DODATEK Č. 1 KE SMLOUVĚ O DÍLO

číslo smlouvy objednatele: SMLO-59/1153/200/20/2024

I. Správa a údržba silnic Pardubického kraje

1. Smluvní strany spolu uzavřely dne 29.5.2024 Smlouvu o dílo č. **SMLO-59/1153/200/20/2024** (dále jen „Smlouva“) na dílčí plnění části veřejné zakázky na stavební práce s názvem „Silnice III/340 30 Ostřešany – ETAPA 1“, v části realizace Díla „**Silnice III/340 30 Ostřešany – ETAPA 1**“.
2. Smluvní strany výslovně prohlašují, že změna Smlouvy obsažená v tomto Dodatku by neumožnila účast jiných dodavatelů ani by nemohla ovlivnit výběr dodavatele v původním zadávacím řízení, nemění ekonomickou rovnováhu závazku ze Smlouvy ve

Název a evidenční číslo stavby: SILNICE III/34030 Ostřešany – ETAPA 1, ev. znak OV2-666/2024	Číslo SO/PS číslo změny SO/PS: 101.1/001	Číslo ZBV: 001
Název stavebního objektu/provozního souboru (SO/PS): SO 101.1 – Silnice – ÚSEK 1

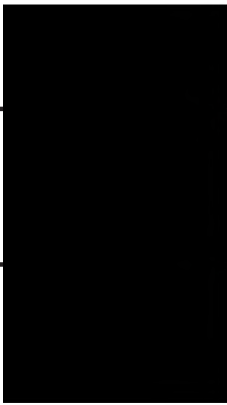
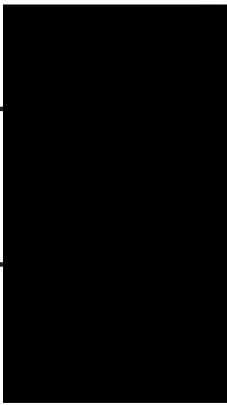
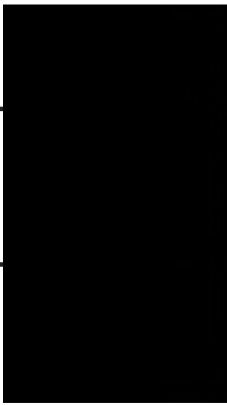
Zhotovitel po frézování asf. vrstev a odstranění podkladní vrstvy z penetrace narazil na štětové podkladní vrstvy. Jelikož nalezená vrstva vykazovala dobré prvotní vlastnosti a její ponechání bylo časově výhodné pro další realizaci stavebních prací (s ohledem na zachování požadované životnosti a funkčnosti Díla), byly dle AD provedeny statické zatěžovací zkoušky na ověření únosnosti. Vzhledem ke kladným výsledkům laboratorních zkoušek (výsledky modulu přetvárnosti 174-223 MPa, poměr Edef2/Edef1 průměrně 1,3) bylo rozhodnuto o ponechání této vrstvy v ose komunikace a provedení pouze sanací okrajů vozovky, které byly zhotoveny z jiného, méně únosného materiálu (odpočet množství u stávajících položek s kódem 014102.2, 113323, 113328, 123738, 17120, 18110, 21450.A, 21450.B, 21450.C, 21461, 56313 a 56335). Dle návrhu AD byl dále proveden odkop v tl. 200 mm pod stávající úroveň podkladů (navýšení množství u stávající pol. 132738 a navazující položky s kódem 014102.3). Na tento podklad byla rozprostřena vrstva ze šterkodrti fr. 32/63 v tl. 200 mm (nová pol. s kódem 56434.N), která byla následně prolita cementovou maltou a následovala vrstva ze šterkodrti 0/32 v tl. 200 mm (navýšení pol. 56334). Poté bylo položeno mechanicky zpevněné kamenivo v tloušťce 250 mm (nová pol. 56315.N). Na štětovou vrstvu v ose byla provedena vyrovnávka z asf. vrstvy ACO 8 v prům. tloušťce 40 mm (nová pol. s kódem 574A31.N), tak aby dosahovala stejné úrovně jako vrchní vrstva MZK v okrajích vozovky. Na výškově sjednocenou spáru MZK a ACO 8 bude položena výztužná geomříž pro zabránění možným budoucím deformacím vozovky (nová položka 57475.N). Poté následuje již původně navržená konstrukce asf. vrstev z PDPS.

Tato Změna je zařazena do skupiny změn dle § 222 odst. 6 ZZVZ z důvodu neodhalení vyhovující podkladní štětové vrstvy diagnostickým průzkumem (výsledky provedeného diagnostického průzkumu nesplnily požadované hodnoty kalifornského poměru únosnosti štětové vrstvy, a byly tak navrženy k výměně), po obnažení této vrstvy a provedení ověřujících laboratorních zkoušek se ovšem ukázal opak. Dle výše uvedených skutečností lze konstatovat, že zadavatel jednající s náležitou péčí nemohl výše popsané Změny předvídat. Zároveň se jedná o práce, které nemění celkovou povahu veřejné zakázky. Zákonná podmínka nepředvídatelnosti dle § 222 odst. 6 ZZVZ je splněna.

Dopad Změny na cenu Stavby a SO:	Cena vypuštěných prací	Cena dodatečných prací	Cena navrhovaných změn celkem
	-2 151 308,54	2 041 033,84	-110 274,70
